KLASA: UP/I-351-03/17-02/14  
URBROJ: 517-06-2-2-1-18-28  
Zagreb, 10. travnja 2018.

**RJEŠENJE O IZMJENI I DOPUNI UVJETA  
OKOLIŠNE DOZVOLE**

**I. Uvjeti iz Rješenje o okolišnoj dozvoli za postojeće postrojenje odlagalište otpada „Piškornica“, KLASA: UP/I 351-03/14-02/47, URBROJ: 517-06-2-2-1-16-56 od 23. veljače 2016. i Rješenje o izmjeni i dopuni uvjeta okolišne dozvole, KLASA: UP/I 351-03/17-02/14, URBROJ: 517-06-2-2-1-17-12 od 10. kolovoza 2017. godine, mijenjaju se s navedenim u točkama II. izreke ovog rješenja.**

Prilog 1. Situacija s mjestima emisije

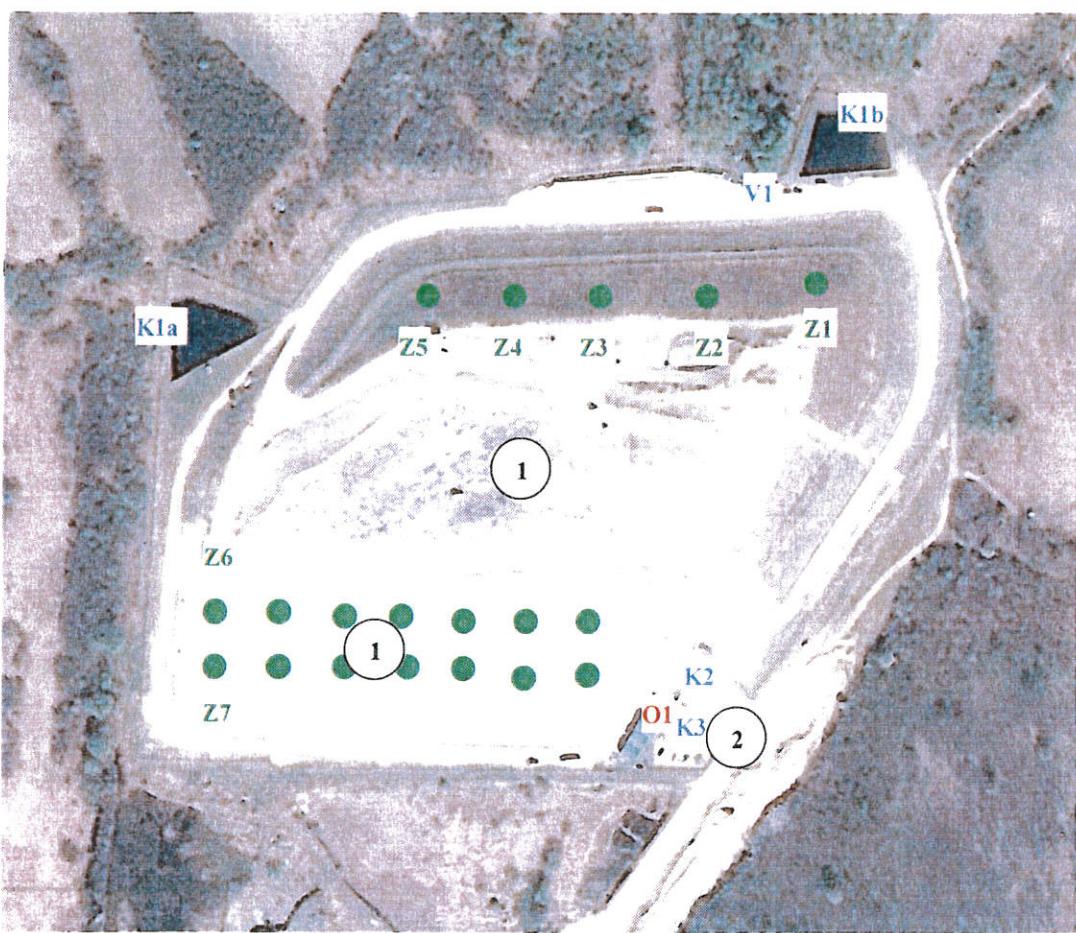
Mjesto emisija
odzračnici (Z1-Z19) (Prilog 1.rješenja)

**II.4. U rješenju, KLASA: UP/I 351-03/14-02/47, URBROJ: 517-06-2-2-1-16-56 od 23. veljače 2016., Knjiga uvjeta, Prilog I. Situacija s mjestima emisija“ ukida se te se rješava:**

**„Prilog I. Situacija s mjestima emisija, sastavni je dio ovog rješenja.“**
